## SEGÓN INFORME DE L'AUDITORIA DE QUALITAT DEL PROJECTE EXECUTIU DE LES INSTAL·LACIONS TÈRMiques I DE RENOVACIÓ D'AIRE, PER AL CASAL INFANTIL BARÓ DE VIVER

EXPEDIENT M7: 24018

DATA: JUNY 2024

Segon informe de l'auditoria de qualitat del projecte executiu de les instal·lacions tèrmiques i de renovació d'aire, per al casal infantil Baró de Viver.

#### 3.1 AUDITORIA FORMAL

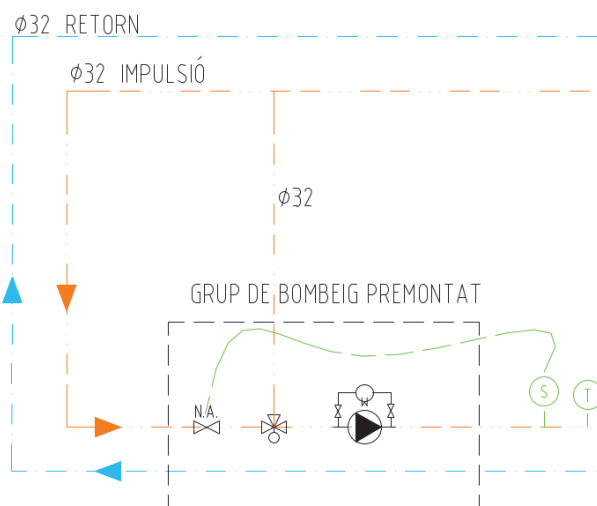
- Per la classificació del contractista s'ha d'escollir un únic subgrup i categoria en base a l'objecte principal de l'actuació a realitzar.
